**LILLEMOVEGEN,
SARPSBORG KOMMMUNE
OMRÅDESTABILITETSVURDERING**

Uavhengig Kontroll Geoteknikk

Kontroll iht. NVE veilederen 1/2019 «*Sikkerhet mot kvikkleireskred*»

Februar 2024

Bilde 2.1 Aktsomhetsområde for flom. Kilde: <https://atlas.nve.no/Html5Viewer/index.html?viewer=nveatlas#>

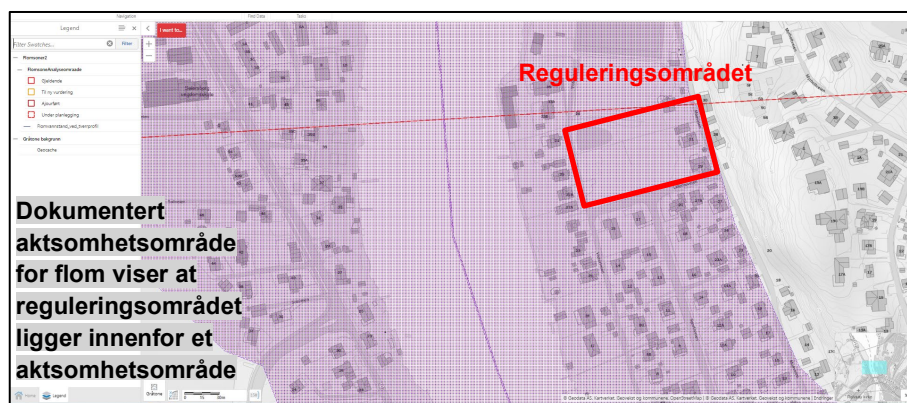
VSO Consulting AS er enig i valg av tiltakskategori og faregrad, men bemerker at vurdering av erosjon som kan ramme planlagt tiltak er fraværende. Ifølge NVEs kart over aktsomhetsområder for flom ligger reguleringsområdet innenfor et aktsomhetsområde med anslått maksimal vannstandstigning på ca. 6-7 m ved flom, se bilde 2.1. Videre viser kartlagt 200 års flom at vannstanden ikke strekker seg opp til nivå med reguleringsområdet, se bilde 2.2. Disse kartlagene samsvarer ikke, og det bør derfor tas en vurdering av om det er fare for erosjon mht. planlagt tiltak.

Kontrollerende har hentet informasjon fra NVE Atlas om vurdering av erosjon i reguleringsområdet. Multiconsult utarbeidet en geoteknisk rapport som ble innmeldt til NVE for å opprette kvikkleiresonen 2448 Visterveien. Her ble erosjon antatt konservativt som følgende;

«Det er derfor antatt at det er aktiv erosjon innenfor sonen. Dette er antatt konservativt. En lavere score for erosjon vil føre til en lavere faregrad. Dette kan evt. justeres i senere faser basert på befaringer av erosjonsforholdene».

Det betyr at for planlagt tiltak i reguleringsområdet er det nødvendig å vurdere erosjonsfaren og evt. sikringstiltak som kan forhindre erosjon. Dette er viktig ettersom det er påvist sprøbruddmateriale og kvikkleire i jordprofilen. Dette er ikke vurdert som et formelt avvik, men mer som en kommentar som bør tas hensyn til i prosjekteringsfasen før byggestart.

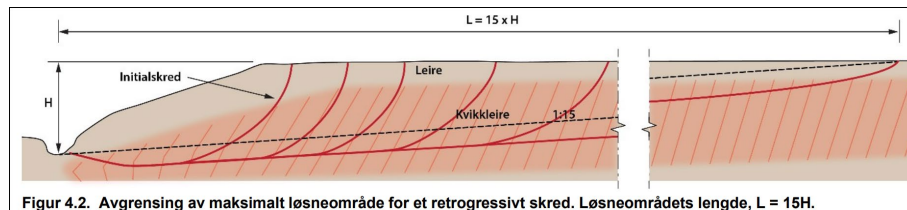
Kontrollerende bemerker seg manglende avgrensning av faresoner i samsvar med prinsippet L=15H, som utgjør avgrensingen av et maksimalt løснеområde for et retrogressivt skred. Prinsippet er grundigere beskrevet på utklippet under. Dette er ikke vurdert som et formelt avvik, og kontrollerende vurderer at stabilitetsberegningene beviser tilstrekkelig stabilitet, dermed er dette tilfredsstillende. I tillegg er det også presentert i vurderingsrapporten [2] at det er observert synlig fjell øst for reguleringsområdet. Dette vil begrenset et evt. løснеområde i retning mot øst.

Imidlertid kan det bemerkes at prosjekterende har uttrykt at området er lokalisert innenfor et kvikkleireområde med høy faregrad for kvikkleireskred. Dette tolkes som prosjekterendes grunnlag for å gå videre til steg 6 i NVE prosedyren. Det ville være hensiktsmessig å klargjøre denne sammenhengen tydeligere.

Bilde 2.1 Borplan som viser plasseringene til borpunktene. Kilde: referanse [1].

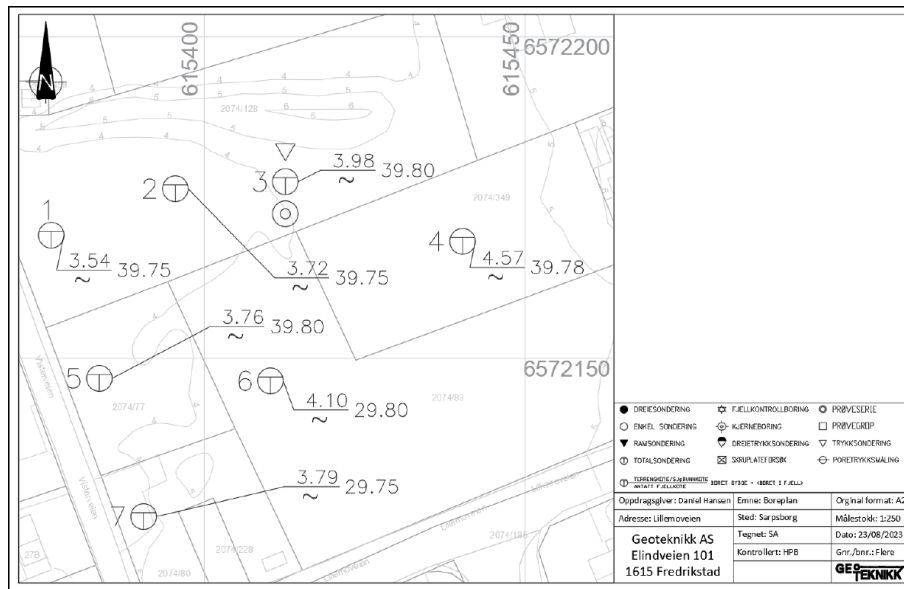
I 2023 gjennomførte Norsk Grunnboring AS geotekniske grunnundersøkelser basert på borplanen som ble utarbeidet av Geoteknikk AS, se bilde 2.1. Følgende metoder ble anvendt i feltarbeidet:

Prosjekterende forutsetter at grunnundersøkelsene kun dekker lokale forhold i de respektive utførte borpunkter og gir deretter en generell beskrivelse av grunnforholdet i reguleringsområdet som følgende; «...generell variasjon i grunnforhold. Stedvis antas løsmassene å bestå av 2 m med jord/sandig tørrskorpeleire over bløt leire etterfulgt av siltig leire».

Det informeres om at det er utført sonderinger ned til ca. 30 – 40 m uten at fjell ble påvist. Grunnvannstanden er målt på 1,6 m dybde under terrengnivå i borpunkt nr. 3. Labresultatene (se bilde 2.2) fra sylinderprøvene hentet opp fra borpunkt nr. 3 viser at det er påvist sprøbruddmateriale (omrørt konus på 1,2 kPa) ved 7,2 m dybde og 9,20 m dybde (omrørt konus på 0,63 kPa). Det ble påvist kvikkleire (omrørt konus mellom 0,20 og 0,29 kPa) på 1,2 kPa fra ca. 9,40 til 9,60 m dybde [1].

Ettersom det er påvist sprøbruddmateriale og kvikkleire i jordprofilen, er det nødvendig å gjennomføre videre utredninger i henhold til prosedyren beskrevet i NVE-veilederen 1/2019. Denne forklaring er fraværende i steg 7 hos prosjekterende, men til tross for det fortsettes videre utredninger til steg 8. Kontrollerende er enig i dette.

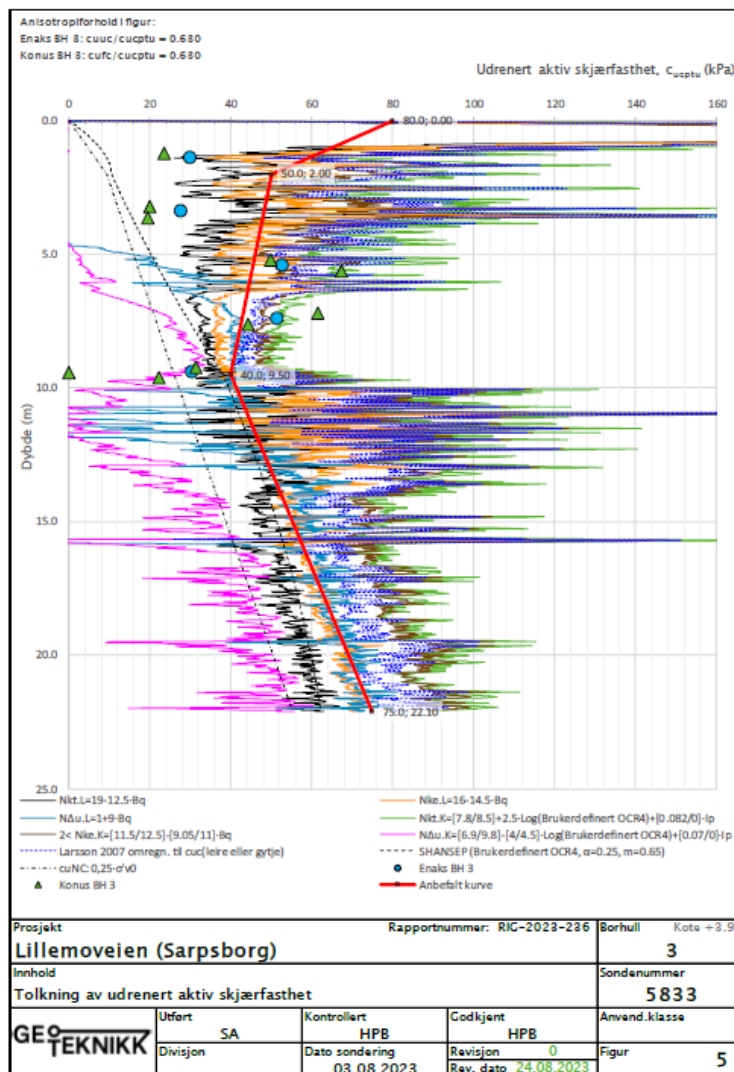
Tolket CPTu-profil er presentert under [1] og det kan observeres at prosjekterende benytter noe lavere verdier for leiren ned til 10 m dybde, ca. 20-30 kPa istedenfor 40-50 kPa. Dette betyr at stabilitetsberegningene er konservative, og resultatene oppfyller likevel sikkerhetskravet.

Kort oppsummert vurderer prosjekterende at utførte beregninger viser tilstrekkelig stabilitet i både udrenert og drenert analyse ($>1,61$ og $>1,25$). Men det blir påpekt at ved kjent dybde og utstrekning på byggegrop er det nødvendig med dokumentasjon om stabiliteten er ivaretatt.

Kontrollerende er enig i de utførte stabilitetsberegninger, og beregningene er utført i samsvar med retningslinjene som er gitt i steg 10 i NVE-veilederen 1/2019.
